**Avis de la mission régionale d'autorité environnementale
sur la 3^{ème} révision allégée du plan local d'urbanisme
de Buzet-sur-Tarn (Haute-Garonne)**

N°Saisine : 2022-10675

Avis émis le 24 juin 2022

Carte de localisation du projet de complexe hôtelier et de bien-être dans son environnement proche
(Source : Géoportail / Réalisation : Citadia)

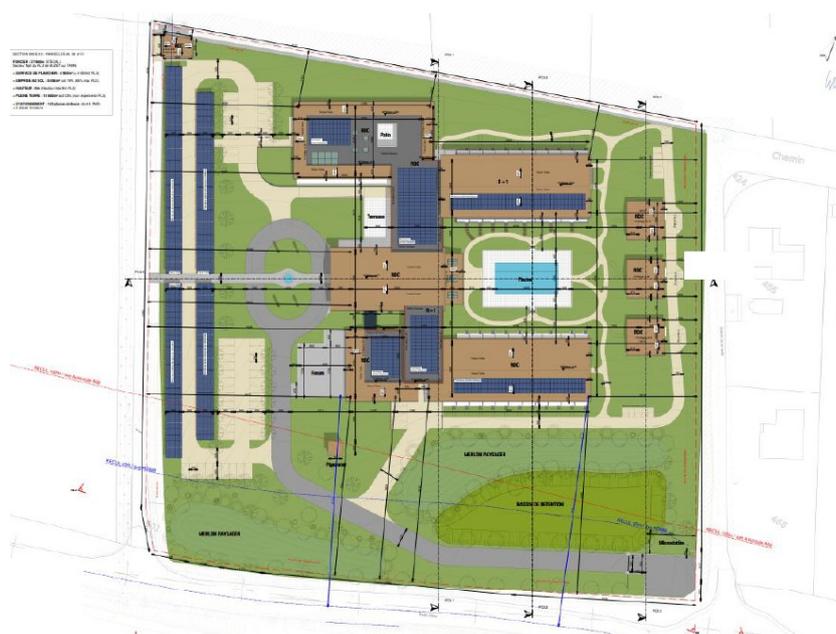
Le choix du site doit être justifié au regard de solutions alternatives, en raison des enjeux environnementaux présents (proximité de la forêt de Buzet, ZNIEFF de type 1 notamment). La notice explicative esquisse une justification, mais uniquement sur des considérations d'ordre économiques et pratiques.

La MRAe recommande de mieux justifier la localisation des projets au regard des sensibilités environnementales du site d'implantation, en s'appuyant sur des justifications environnementales et non uniquement sur des justifications économiques et pratiques, et ceci dans la logique d'une approche ERC (éviter, réduire, compenser).
